**Stadt Aßlar**  
**Änderung des Flächennutzungsplanes für den**  
**Bereich „Aßlar West“**

Beschlussempfehlungen zu den im Rahmen der Beteiligung der Öffentlichkeit gemäß § 3 Abs. 1 BauGB sowie der Beteiligung der Behörden und sonstigen Träger öffentlicher Belange gemäß § 4 Abs. 1 BauGB eingegangenen Anregungen

Aßlar und Wettenberg, den 25.10.2022  
zuletzt geändert am 18.04.2023

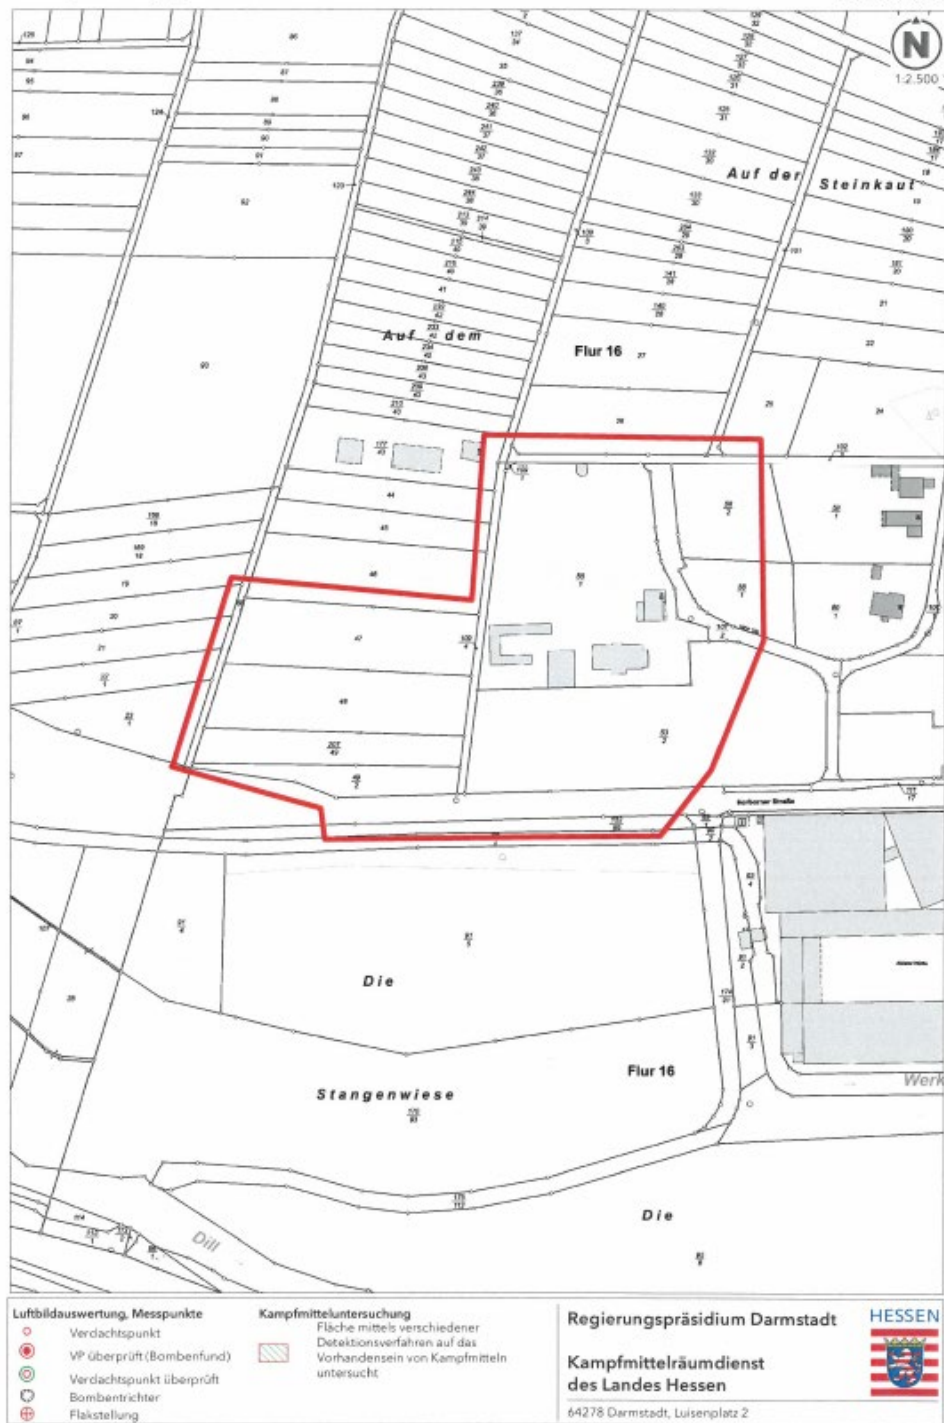
die Auswertung der beim Kampfmittelräumdienst vorliegenden Kriegsluftbilder hat ergeben, dass sich das in Ihrem Lageplan näher bezeichnete Gelände in Teilbereichen in einem Bombenabwurfgebiet befindet. Die belasteten Bereiche sind im beiliegenden Lageplan rot gekennzeichnet.

Bei allen anderen Flächen ist eine systematische Überprüfung (Sondieren auf Kampfmittel) vor Beginn der geplanten Abbrucharbeiten, Bauarbeiten und Baugrunduntersuchungen auf den Grundstücksflächen bis in einer Tiefe von 5 Meter (ab GOK IIWK) erforderlich, auf denen bodeneingreifende Maßnahmen stattfinden. Hierbei soll grundsätzlich eine EDV-gestützte Datenaufnahme erfolgen.
